VYSVĚTLENÍ ZADÁVACÍ DOKUMENTACE 4

1.1. Název veřejné zakázky:	RTG zobrazovací modality
1.2. Evidenční číslo veřejné zakázky:	F2017-000227
1.3. Identifikační údaje o zadavateli	
Název:	Nemocnice Třebíč, příspěvková organizace
Sídlo:	Purkyňovo nám. 133/2, 674 01 Třebíč
IČ:	00839396
1.4. Veřejná zakázka podle předmětu:	Dodávky
1.5. Forma zadávacího řízení:	Otevřené řízení
1.6. Limit veřejné zakázky:	Nadlimitní

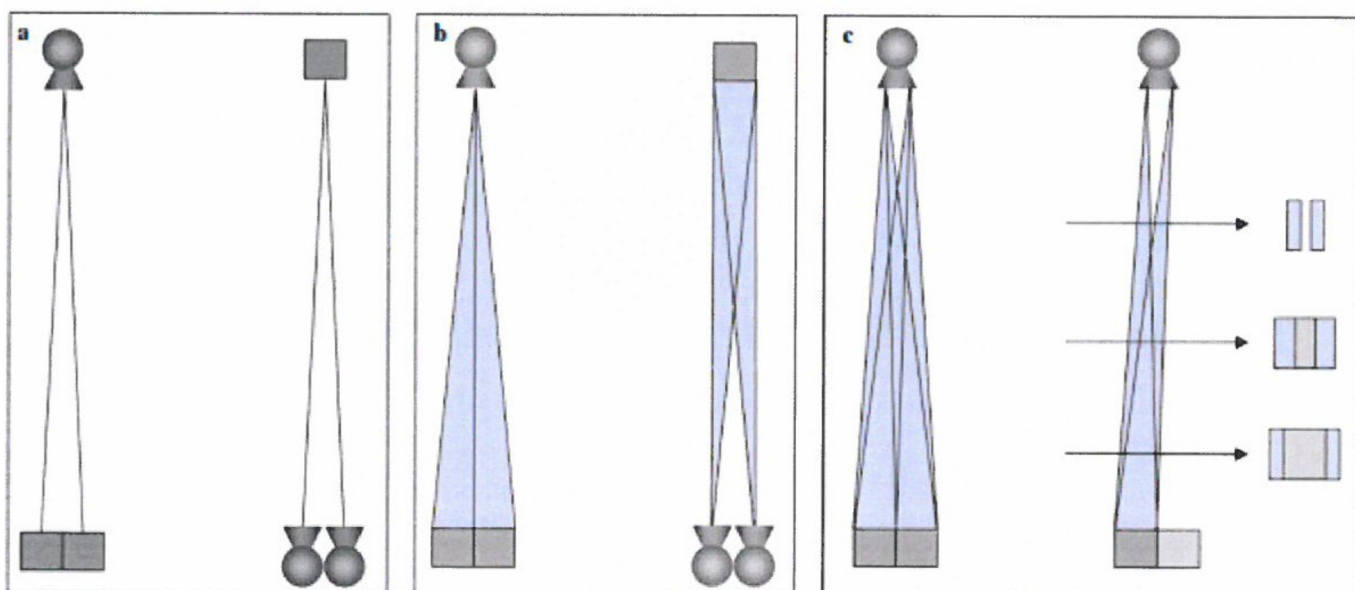
„Na základě informací získaných z odborných publikací (např. Mathias Prokop, New challenges in MDCT, 2005 viz. příloha) a od nezávislých expertů došel zadavatel k závěru, že 32-vrstvý detektor nelze porovnávat s 64-vrstvým detektorem pokud jde o pitch faktor, skenovací rychlost a šířku pokrytí.

Tazatelem zmiňované řešení na principu kmitajícího ohniska je zcela jistě jednou z osvědčených metod, jak zlepšit prostorové rozlišení CT skeneru bez vytváření artefaktů způsobených helikálním snímáním. To je ale možné řešit různými jinými způsoby a zadavateli nepřísluší, aby posuzoval technická řešení jednotlivých dodavatelů.“

Článek, ke kterému se zadavatel z Nemocnice Blansko odkazuje byl publikovaný již v roce 2005. Nepředpokládáme, že je v zájmu zadavatele upřednostnit konstrukčně starou technologii před nákupem technicky vyspělejší technologie pro kvalitnější diagnostiku. **Pakliže zadavatel uvažuje o investici do nového CT na osm následujících let, bude v té době 32řadý detektor s technologií rozmítaného ohniska více než 20 let stará technologie a CT s touto technologií bude konstrukčně velmi zastaralé, s omezenými možnostmi pro moderní a nově přicházející diagnostické postupy.**

Zadavatel v žádné části zadávací dokumentace neuvedl, že trvá na požadavku „CT systému s 64 řadým detektorem s rozsahem detektoru o ose Z 19,2 mm – 40 mm“. **Toto tvrzení v úvodu dotazu je nepravdivé.**

Zadavatel ale jedná přesně v souladu s tímto tvrzením, požaduje obecné požadavky (medicínský účel CT resp. požadovaná vyšetření), ale nestanovuje konkrétní řešení. Naopak potenciální účastník chce, aby Zadavatel posuzoval konkrétní technická řešení (technologie kmitajícího ohniska vůči fyzickým detektorům) a rozhodoval o jejich akceptování či vyloučení.

Zadavatel jednoznačně a zcela objektivně stanovil svoje reálné potřeby a předpokládané využití CT bez parametrů, které by diskriminovali různé typy technologií, kterými lze požadovaného medicínského účelu docílit. Z výše uvedeného trvá Zadavatel na stávajících zadávacích podmínkách.
